東海第二発電所

敷地ごとに震源を特定して策定する地震動のうち
プレート間地震について
(コメント回答)

平成28年3月4日

コメント一覧

各強震動生成域による応答スペクトルの比較 ($h=5\%$)

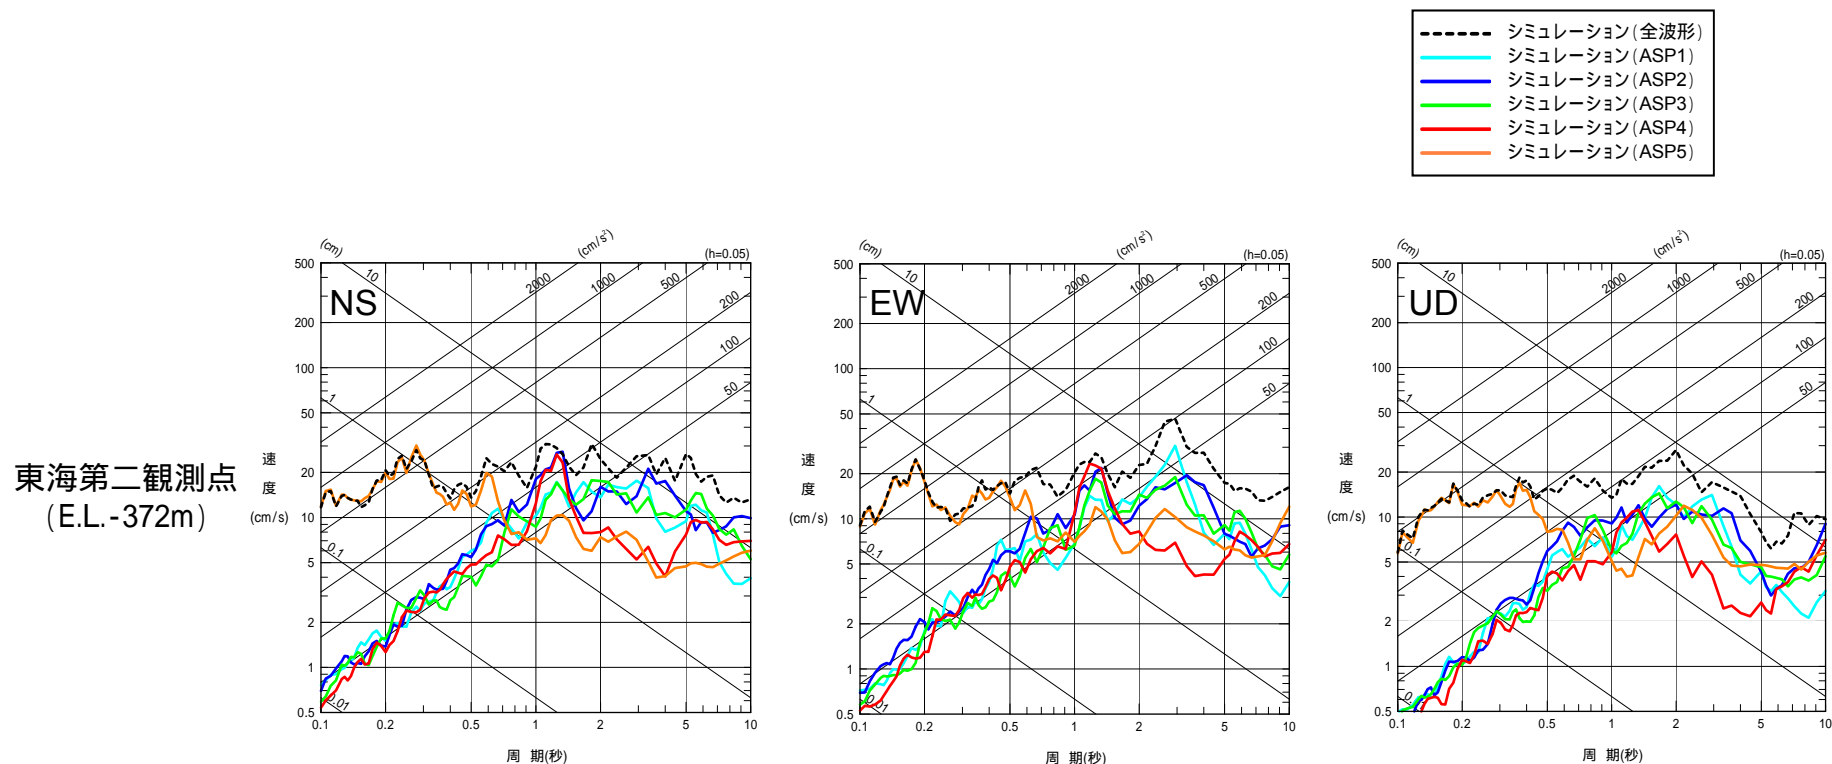
No.	コメント内容	回答方針	該当箇所
1	東北地方太平洋沖地震による敷地での揺れを再現する断層パラメータを基本ケースとすることの妥当性を説明すること。	東北地方太平洋沖地震における最大加速度分布等から、敷地周辺の揺れと他の地域の揺れとの相対的な大小関係を整理し、敷地は震源南端であるにも関わらず大きく揺れた地域の一つであることをまず確認する。その上で、東北地方太平洋沖地震に関する知見を整理し、基本震源モデルの地震規模、位置を改めて検討する。	4.2章:P16～30 6.1章:P64,65
	また、基本ケースの設定に関連して、考慮した不確かさの妥当性についても説明すること。	・主な断層パラメータを認識論的不確かさ(事前の調査や経験則等から設定できるもの)と偶然的不確かさ(事前の調査や経験則等から設定が困難なもの)に分類する。 ・上記で整理したパラメータの中から、敷地に大きな影響を与えるパラメータを抽出し、これを考慮する不確かさとしたうえで、認識論的不確かさについては独立して考慮し、偶然的不確かさについては重畳させて考慮する。	6.2章:P86,87
2	断層モデルの巨視的面等について、設定の妥当性を説明すること。	基本震源モデルや不確かさを考慮した震源モデルの主要な断層パラメータについて、東北地方太平洋沖地震について検討された各種文献で示されている断層パラメータとの比較を通して妥当性を確認する。	4.2章:P21～30 6.1章:P64,65,69～83 6.2章:P90
3	断層モデルのアスぺリティ面積比、応力降下量等の設定の妥当性を説明すること。		
4	要素地震の選定のプロセスを記載し、説明資料を充実させること。	・発生位置や規模、震源メカニズムの観点から適切な要素地震を選定していることを示す。 ・要素地震の応力降下量は入倉・倉橋(2011)の値を採用している。採用に際しては、敷地や敷地周辺の記録を使ってこの要素地震の震源スペクトルを改めて評価し、入倉・倉橋(2001)で示された震源スペクトルと同等の結果になるかどうか確認していることを説明する。	7.2章:P94～100
5	断層モデルを用いた手法による地震動評価結果について、アスぺリティ毎の寄与度について示すこと。	アスぺリティ毎の地震動の応答スペクトルを評価し、それぞれのアスぺリティが敷地に与える影響を確認する。	7.4章:P108,109

短周期側(約0.5～0.6秒以下)では、敷地に最も近い強震動生成域であるASP5の影響が支配的であり、それより長周期側ではASP5以外の強震動生成域による影響を受けている。

破壊開始点位置の違いによる影響検討(1 / 2)

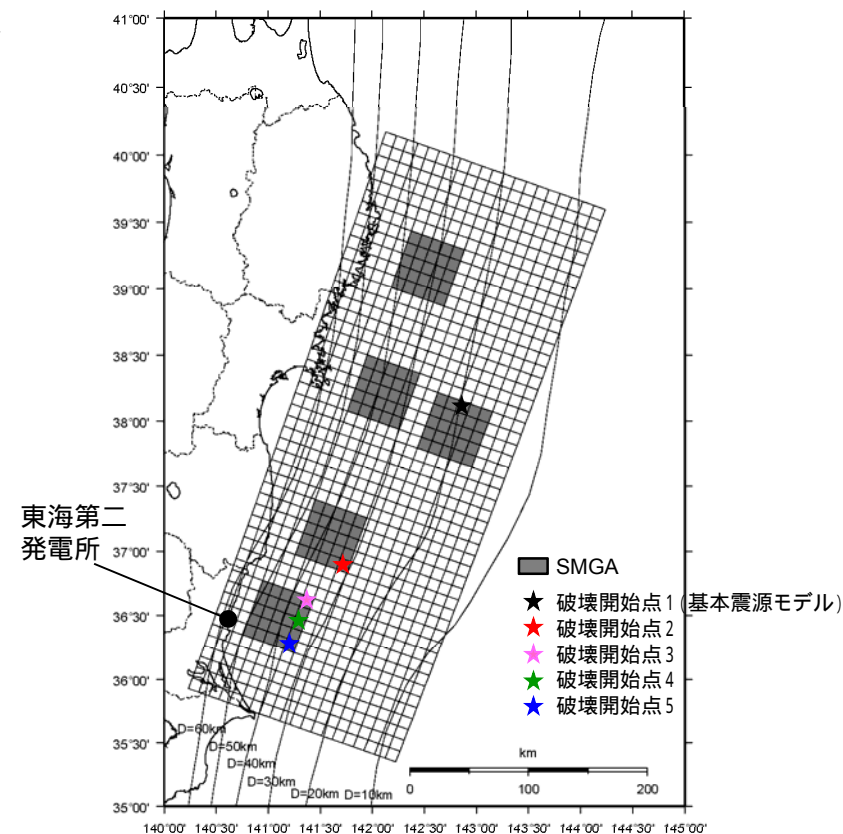
No.	日付	回次	コメント内容
1	平成27年 6月26日	第243回 審査会合	東北地方太平洋沖地震による敷地での揺れを再現する断層パラメータを基本ケースとすることの妥当性を説明すること。また、基本ケースの設定と関連して、考慮した不確かさの妥当性についても説明すること。
2	平成27年 6月26日	第243回 審査会合	断層モデルの巨視的面等について、設定の妥当性を説明すること。
3	平成27年 6月26日	第243回 審査会合	断層モデルのアスペリティ面積比、応力降下量等の設定の妥当性を説明すること。
4	平成27年 6月26日	第243回 審査会合	要素地震の選定のプロセスを記載し、説明資料を充実させること。
5	平成27年 6月26日	第243回 審査会合	断層モデルを用いた手法による地震動評価結果について、アスペリティ毎の寄与度について示すこと。
6	平成27年 6月26日	第243回 審査会合	複数の破壊開始点について検討し、影響の度合いを検討すること。

6	複数の破壊開始点について検討し、影響の度合いを検討すること。	複数の破壊開始点を設定してそれぞれ地震動を計算し、破壊開始点の違いが敷地への揺れに与える影響を確認する。	7.4章:P110,111

- ・基本震源モデルの破壊開始点は、東北地方太平洋沖地震の本震の破壊開始点(図の破壊開始点1)とすることにより、敷地へ破壊が向かうような設定となっている。
- ・しかしながら、敷地近くのSMGAから破壊することもあるため、茨城県沖や福島県沖のSMGAに破壊開始点を設定する。
- ・基本震源モデルを対象に、経験的グリーン関数法により評価を実施し、各破壊開始点による影響を確認する。

全体の破壊開始点のみ図示する。
